Zlepšení kvality vod horního povodí řeky Moravy - II. fáze

změnový list č.		Datum předložení	14. 05. 2015
Ev.č.	ZL-053-S-Z-SO 3.005	Datum schválení	18. 05. 2015
Objednatel	Vodohospodářská zařízení Šumperk, a.s., Jílová 6, 787 01 Šumperk		
Správce stavby	Sdružení API-VRV, vedoucí partner API spol. s r.o., Palackého 12, 150 56 Praha 5		
Zhotovitel	IMOS Brno, a.s., Olomoucká 174, 627 00 Brno		
Změnový list předkládá:	zhotovitel		
Charakter změny:	Práce neobsažené v ZDS xx) Oprava položek dle skutečnosti		
Stavba / objekt / úsek:	3. Město Zábřeh / SO 3.005/stoka 05.1/ šachta Š05.1-18		
<u>Specifikace změny:</u> Při realizaci stavební jámy na stoce 05.1 pro revizní šachtu Š 05.1-18 byla v prostoru budoucí revizní šachty Š 05.1-18 zastížena stávající kanalizační stoka DN 500 v jiné trase než je uvedeno v zadávací dokumentaci. Stoka není umístěna v ose nově budované stoky 05.1, nýbrž zasahuje do stěny monolitické šachty Š05.1-18. Stranové posunutí šachty není možné s ohledem na vedení STL plynovodu, které svým umístěním brání event. posunu nově budované monolitické revizní šachty. Proto je nutné vybudovat novou revizní šachtu za ukončením stoky 05.1 ulici Komenského cca 5-7 m za revizní

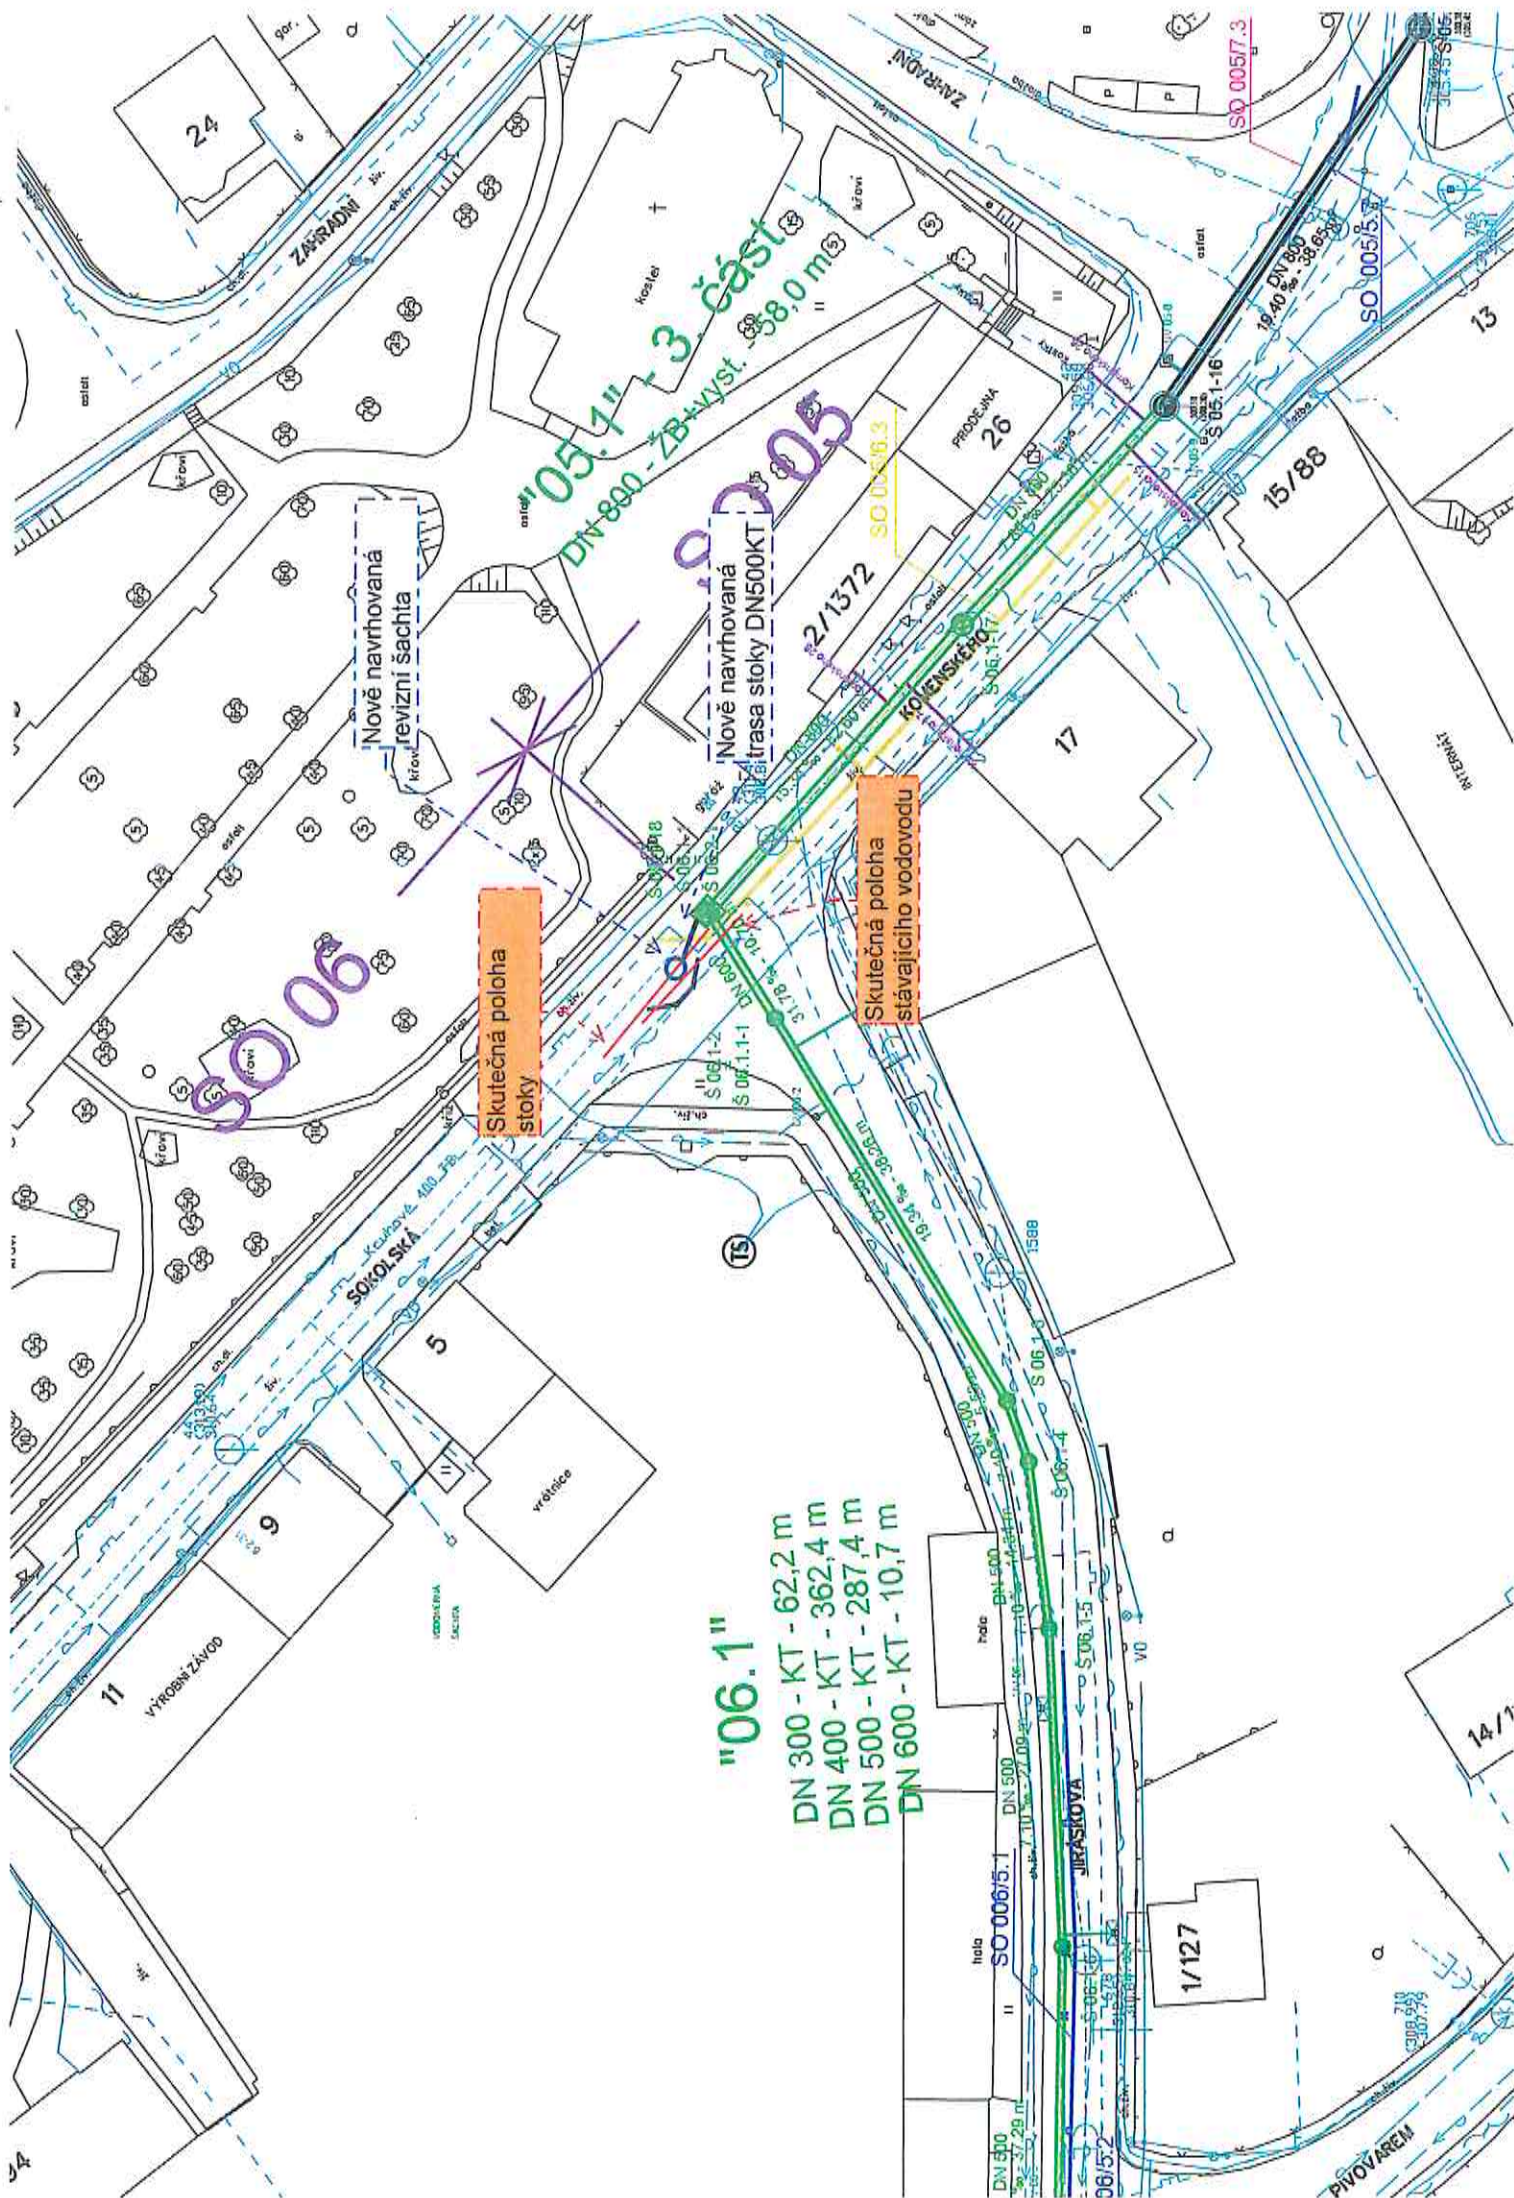
Při realizaci stavební jámy na stoce 05.1 pro revizní šachtu Š 05.1-18 byla v prostoru budoucí revizní šachty Š 05.1-18 zastižena stávající kanalizační stoka DN 500 v jiné trase než je uvedeno v zadávací dokumentaci. Stoka není umístěna v ose nově budované stoky 05.1, nýbrž zasahuje do stěny monolitické šachty Š05.1-18. Stranové posunutí šachty není možné s ohledem na vedení STL plynovodu, které svým umístěním brání event. posunu nově budované monolitické revizní šachty.

Vybudovat novou revizní šachtu za ukončením stoky 05.1 ulici Komenského cca 5-7 m za revizní šachtou Š05.1-18 s provedením odklonění trasy kanalizace směrem do středu revizní šachty Š05.1-18. V místě nové revizní šachty provést přeložku vodovodu DN80.

Půdorys budoucí
revizní šachty
Š05.1-18

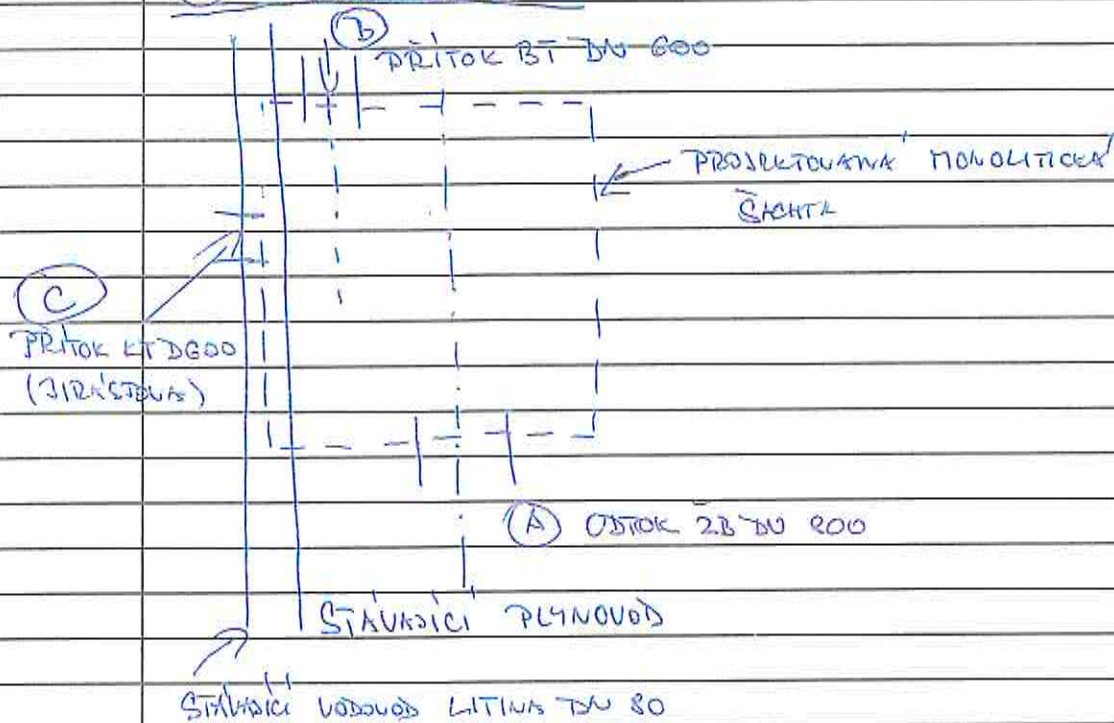
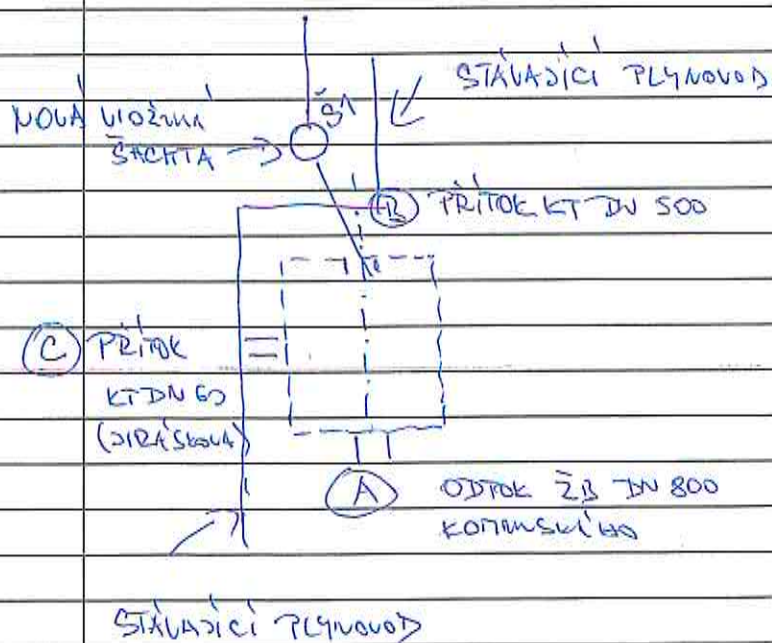
Plynovod NTL

Vzdálenost potrubí
NTL od stávající
kanalizace cca. 30
cm

Stávající kanaliza-
ce nutno napojit do
revizní šachty Š 05.1-
18

PŘI VÝKOTOVÝCH BYLA KOLIZE BUDOUCÍ MONOLITICKÉ ŠACHTY
SE STÁVNÍM PLYNOVODNÍM A STÁVNÍM VODOVODNÍM
ŘÁDEM (OBR.1)

CCA 8-9 m OD PŮVODNÍHO ZAČETÍ KANALIZACE
BÍ. DN 500 Z ULICE SOKOLSKÉ SE VYBUDUJE
REKONSTRUKČNÍ ŠACHTA A TAD ÚHEM 195° A SE ZAČETÍ
DO MONOLITICKÉ ŠACHTY V TĚ VODNÍM (PROJEKTOVÁNÝM)
MÍSTĚ. (OBR.2).

V MÍSTĚ NOVÉ REKONSTRUKČNÍ ŠACHTY (PRŮŘ.) SE PROVEDE
PŘELOŽKA VODY.
